Европейская экономическая комиссия**Комитет по внутреннему транспорту****Всемирный форум для согласования правил
в области транспортных средств****Рабочая группа по пассивной безопасности****Шестьдесят шестая сессия**

Глобальные технические правила № 7 ООН**(подголовники)****Предложение по поправке 1 на этапе 2 разработки
Глобальных технических правил № 7 ООН
(подголовники)****Представлено экспертом от Европейской ассоциации поставщиков
автомобильных деталей***

«Рис. 3-3

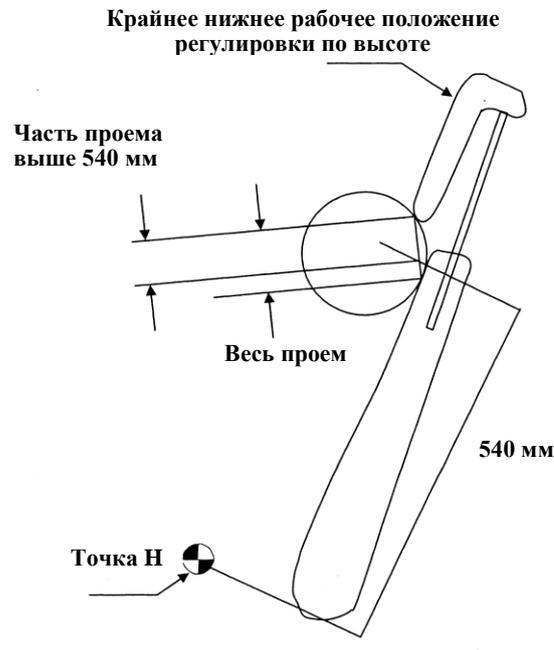
Приложение 3, пункт 2.5 изменить следующим образом:

«2.5 Определить размер проема путем измерения расстояния по прямой линии между внутренними краями двух наиболее удаленных точек контакта, как показано на рис. 3-1, ~~и 3-2~~ **и 3-3».**

Приложение 3, включить новый рис. 3-3 следующего содержания:

Часть проема выше 540 мм

«2.3 Зоной измерения является любая точка между двумя вертикальными продольными плоскостями, проходящими на расстоянии 85 мм с той и с другой стороны от исходной линии туловища и ~~выше верха спинки сиденья~~ **расположенными на высоте более 540 мм».**
